VIBBYGGING endurBYGGING

tillaga:

2A

AKURSBRAUT 17 AKRANESI

Grunnmynd 1. hæð

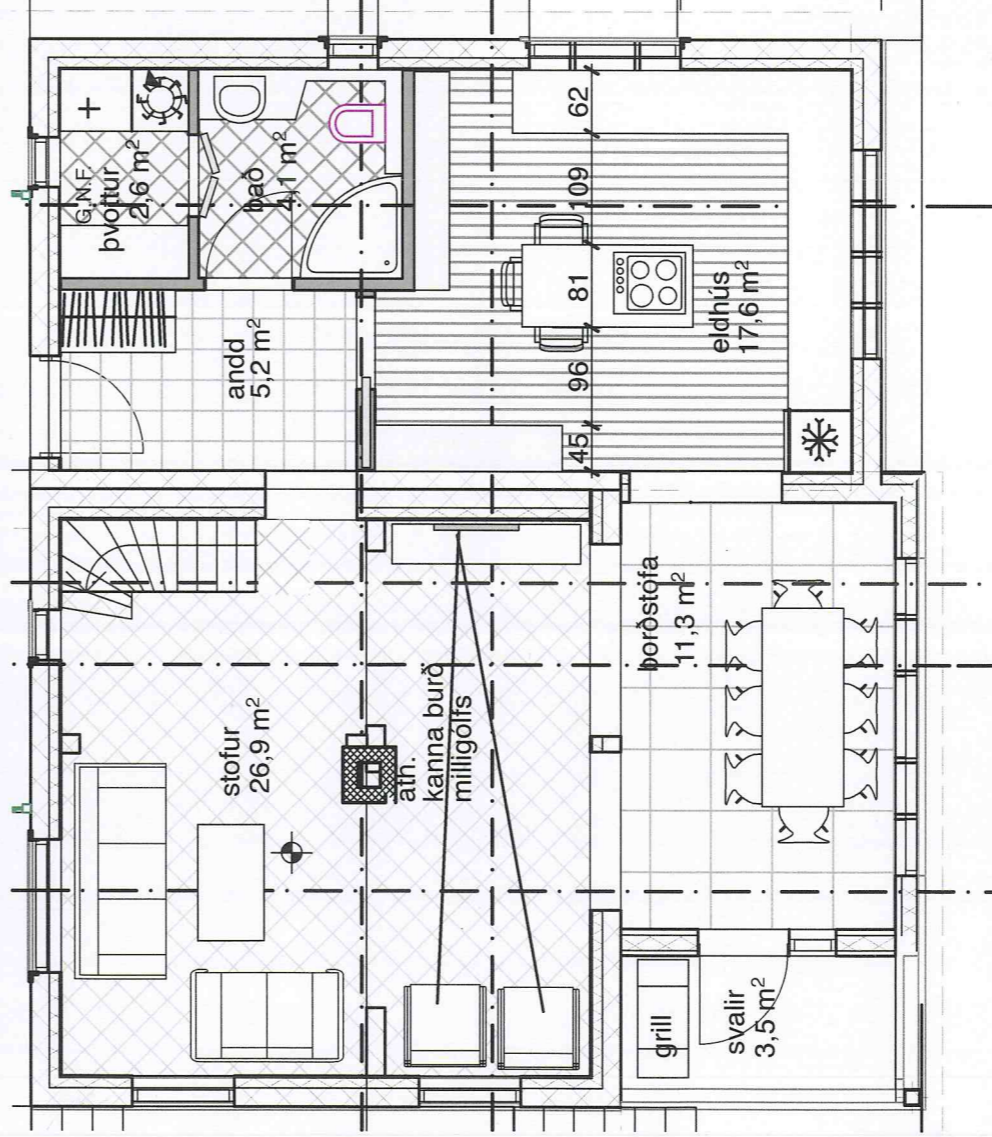
Breytingar: 1. hæð

1. Byggt yfir svalir, sem borðstofa og að hluta yfirb. svalir.
2. Eldhús fært í eldri viðbyggingu, fær gott rými.
3. Anddyri stækkað
4. Bað og þvottur í eldri viðbygg.
5. Gamla húsið verður einn salur með gamla skorsteinni sem burðar súlu (ath. frekar burðinn)

Grunnmynd ris.

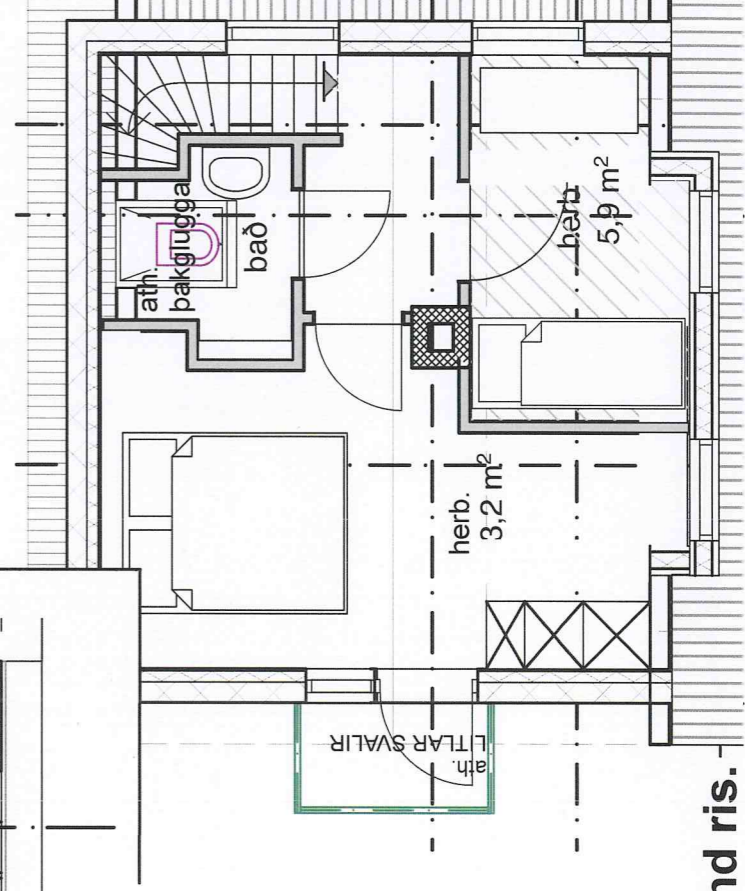
Breytingar ris.

1. Byggður kvistur með pak í stíl við pak yfir svölum.
2. Við bað stækkar minna herb.
3. Pakgluggi á wc, gefur rími og birtu.
4. Litlar svalir á suð-vestur gafi. Nýttast einnig sem flótaleið.
